Změnový list číslo	127
Identifikace akce	
Název akce:	**Výstavba Multifunkční sportovní a kulturní haly v Brně**
Číslo akce SMVS:	-
Objednatel:	I. Statutární město Brno **II. ARENA BRNO, a. s.** III. Brněnské komunikace a.s. IV. Teplárny Brno, a.s.
Zastoupen:	Objednatelem
Zhotovitel:	**HOCHTIEF CZ a.s.**, Plzeňská 16/3217, 150 00 Praha 5
SPST:	Společnost INVIN, RUBY, INFRAM a CM
Projektant:	Projektová dokumentace 1 - Arch.Design, s.r.o. a A PLUS a.s. Projektová dokumentace 2 - PK OSSENDORF s.r.o.

Předmět změnového listu

Dělící stěna sněžné jámy, průvlak nad vraty rolbovny

SO 101 Hala ASŘ, sněžná jáma, rolbovna

ZMĚNA Č. 44A

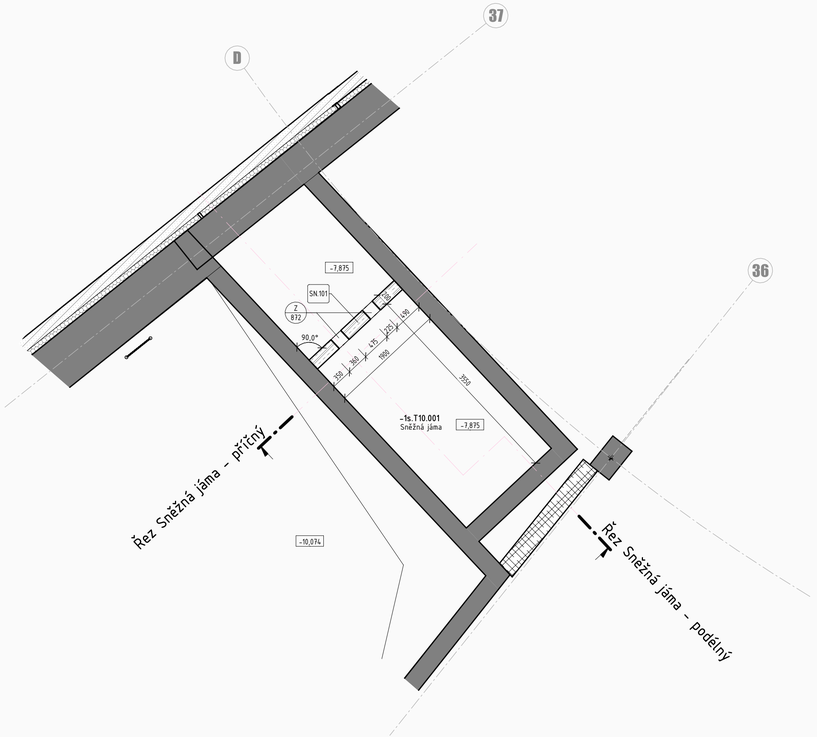
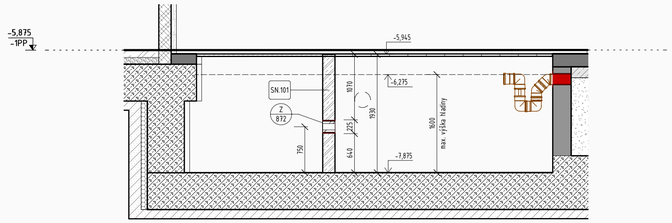
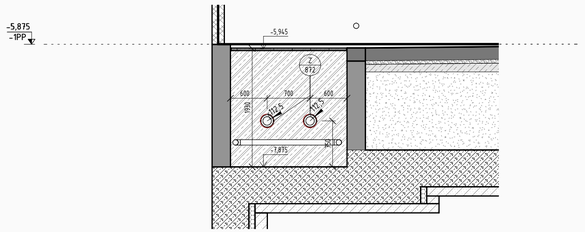
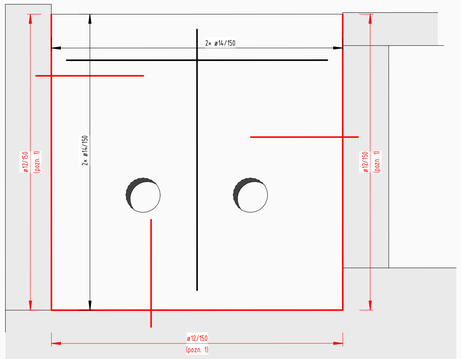
Projektová dokumentace 1 neuvažovala s dělící stěnou sněžné jámy s otvory a železobetonového průvlaku nad vrata rolbovny v 1.PP.

Změnou dochází k doplnění železobetonové dělící stěny sněžené jámy s otvory a železobetonového průvlaku nad vrata rolbovny.

Ke změně dochází z důvodu nezbytnosti rozdělení prostoru mezi sněžnou jámou a rolbovnou, neboť původní řešení bez stěny a průvlaku bylo nevyhovující pro budoucí provoz a řádnou funkci této části Díla. Při provedení původního řešení by při vyprázdnění rolby docházelo k zasypání čerpadla na vodu z roztátého sněhu sněhem z rolby a tudíž by čerpadlo nemohlo plnit svou funkci. Změna vyvstala během výstavby a upřesňování finálního řešení v rámci projekce RPD. S ohledem na výše uvedené a charakter změny, která je nezbytná pro budoucí provoz Díla a kterou zadavatel jednající s náležitou péčí nemohl předvídat, je tato změna zařazena dle § 222 odst. 6 ZZVZ.

ŽB DĚLÍCÍ STĚNA SNĚŽNÉ JÁMY V KOLBOVNĚ V 9P – POLE OS D/36-37
- BETON TŘ. C 30/37 XC4, VÝZTUŽ B500B, KRYTÍ 40 mm
- NAVRŽENO NA TRHLINY max. ŠÍŘKY 0,3 mm
- STĚNA OPATŘENA HYDROIZOLAČNÍM NÁTĚREM PD.107, JAKO OSTATNÍ STĚNY A PODLAHA JÍMKY

VÝZTUŽ V MÍSTĚ OTVORŮ PŘEPÁLIT, PŘÍPADNĚ ROZHRNOUT A OTVOR OLEMOVAT LEMOVACÍ VÝZTUŽÍ U OBOU POVRCHŮ

Z.872 | M 1 : 10

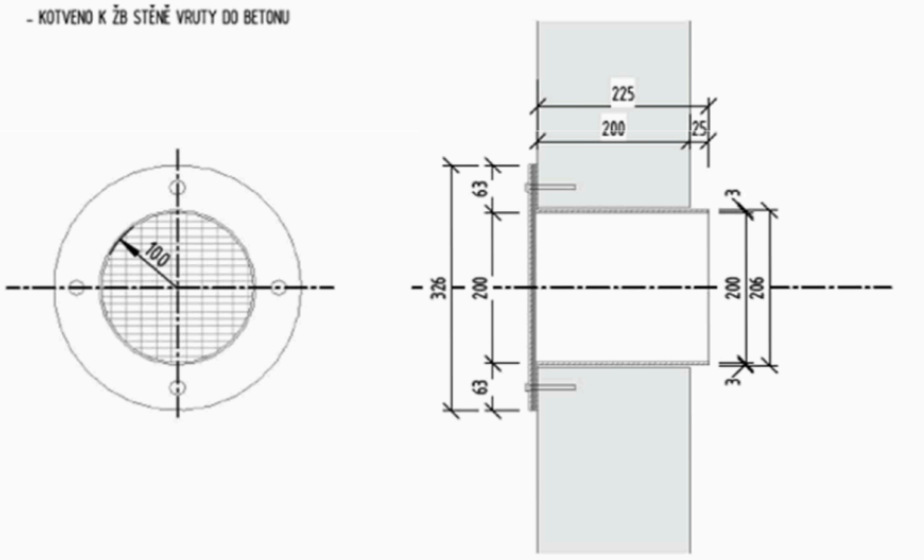
Prosím ještě o docenění 2 ks nerez přepadu. Nejlépe do úterý 18.2.

PŘEPAD NÁDRŽE S FILTRAČNÍ MŘÍŽKOU - CELKEM 2 ks
- NEREZ TRUBKA DN 200 S PEVNOU A VOLNOU PŘÍRUBOU
- NEREZOVÝ DĚROVANÝ PLECH S VELIKOSTÍ OK 10×10 mm SEVŘEN MEZI PŘÍRUBY
- KOTVENO K ŽB STĚNĚ VRUTY DO BETONU
